Dopolnitev za RTP Lendava in RTP Ptuj

Vprašanja za RTP Lendava :

Vprašanja za RTP Ptuj:

Slika 3: RTP Ptuj - obstoječe stanje – povezava 20 kV TR 1 in TR 2 z zbiralkami

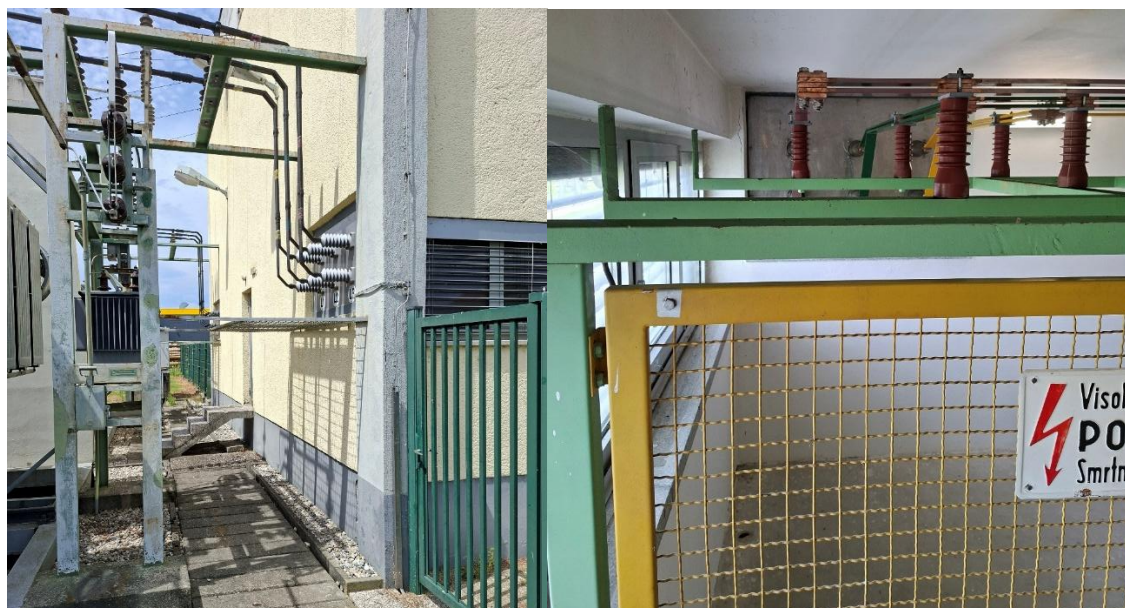
RTP Ptuj: skico z navedenimi mejami izvedbe za postavko ponudbenega predračuna

- a. "I-8.1.1.6 Ureditev 20 kV kableske povezave med energetske TR 3 110/20 kV do 20 kV celice s sistemom 20 kV kablov".

Ponudnik je verjetno mislil ureditev 20 kV kableske povezave med TR 1 in TR 2 ter SN celicami, saj v RTP Ptuj nimamo tretjega transformatorja.

Ponudnikovo vprašanje glede predložitve skice in določitve meje dobave pod točk "I-8.1.1.6 Ureditev 20 kV kableske povezave med energetsima TR 1 in TR 2 110/20 kV do 20 kV celice s sistemom 20 kV kablov. Dobava in montaža zbiralničnega sistema nad TR med požarnimi zidovi z nosilci zbiralk in kablov po projektu (kabli ca. 550 m, kableske glave, objemke, konstrukcije, vrvi, obesna oprema z vsem drobnimi in pritrdilnim materialom)." je sledeče.

Naročnik **dopolnjuje** tabele ponudbenega predračuna. Predmet ponudbe za del storitve ureditve povezave 20 kV dela energetskega transformatorja z 20 kV TR celico se razširi z dodatno vrstico v ponudbenem predračunu in sicer:

"I-8.3.1.17 Projektna dokumentacija (PZI in PID) ureditve kableske povezave med energetskim transformatorjem in 20 kV celico" za oba transformatorja.

Ponudnik mora skico (tehnično rešitev) pripraviti sam na osnovi enopolne sheme, priloženih slik obstoječega stanja na objektu in v smeri tehnične rešitve, da bo na steni, fasadi 20 kV stikališča konstrukcija nosilcev kablov, do katere bo izolirana zbiralnična povezava od 20 kV skoznjikov TR do kableskih glav na fasadi. Sam potek kablov pa bo po steni navzdol in pod stropom kletnega prostora poševni prehod čez steno v sam kletni prostor in po tleh do TR celice.

"I-8.1.1.6 Ureditev 20 kV kableske povezave med energetskima TR 1 in TR 2 110/20 kV do 20 kV celice s sistemom 20 kV kablov. Dobava in montaža izoliranega zbiralničnega sistema nad TR z nosilci zbiralk in kablov po tehnični rešitvi projektanta ponudnika (kabli ca. 550 m, kableske glave, objemke, odvodniki prenapetosti, konstrukcije z vsem drobnimi in pritrdilnim materialom)".
